工程指示 / 要求簡箋(E.I.)

工程指示編號：EI/ 2304 /20

工程名稱：青衣明翹滙

工程項目：地盤用泥水收口角修改

名稱	45x10x3mm鋁角	制圖	kin	14.08.2020	修改		
材料	3mm 鋁板	復核			日期		
顏色	鉻化處理	批准			圖號	J851-AA002

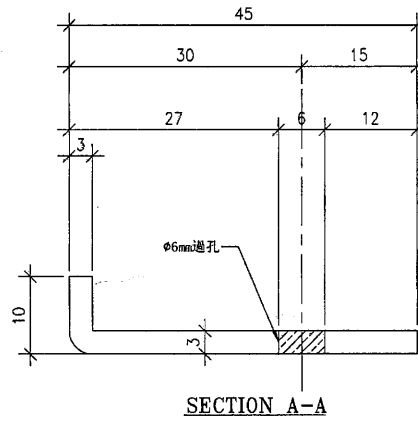
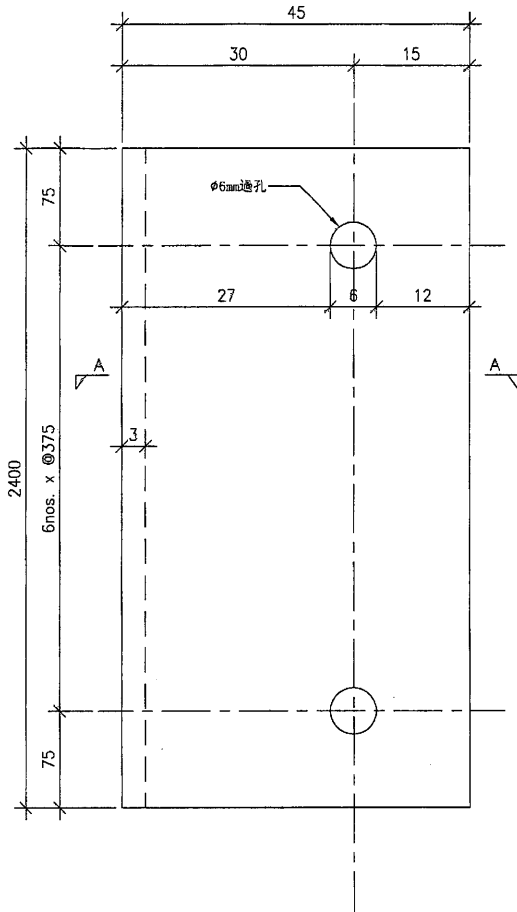
修改: 數量: 180件

增加數量:
需要: 2500件

名稱	45x20x3mm鋁角	制圖	kin	14.08.2020	修改			
材料	3mm 鋁板	復核			日期			
顏色	鉻化處理	批准			圖號	J851-AA003

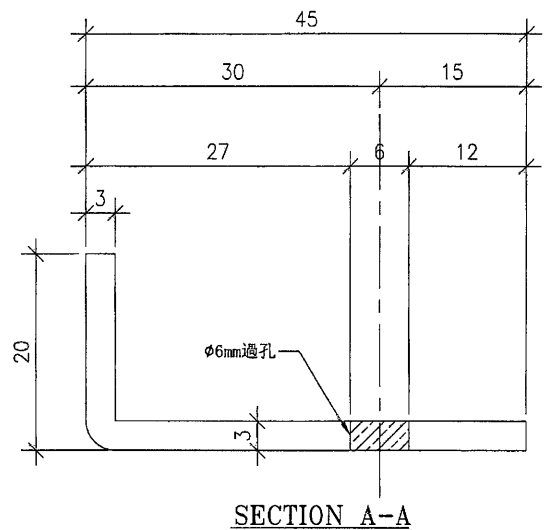
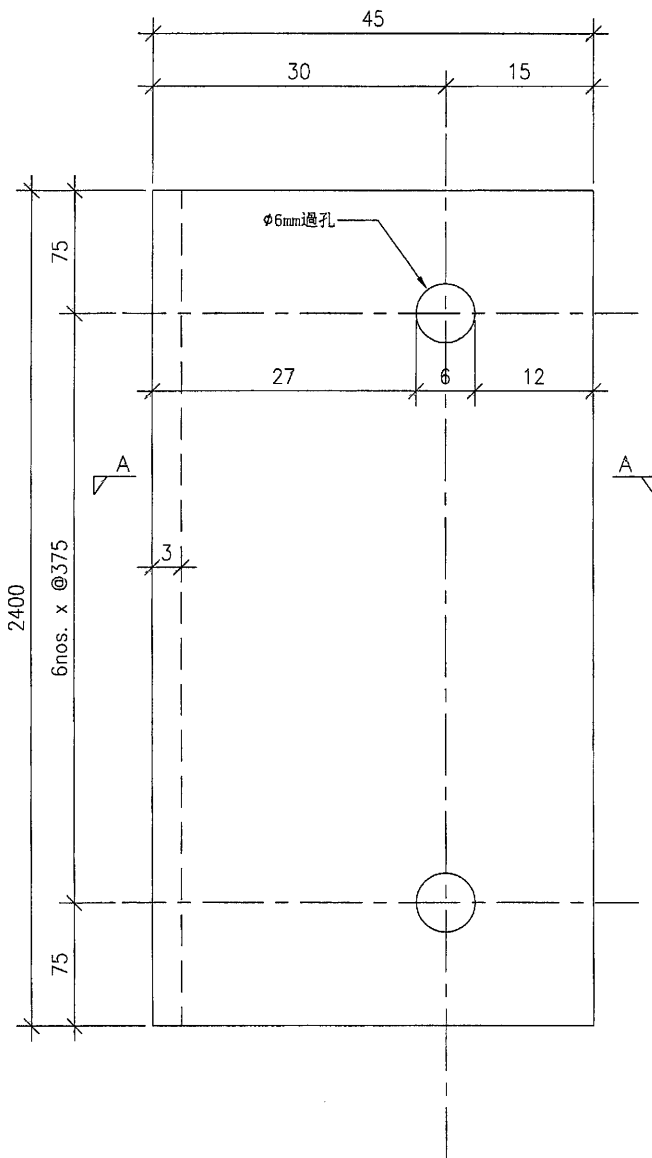
修改: 數量: 3800件

減少數量
→ 需要1800件
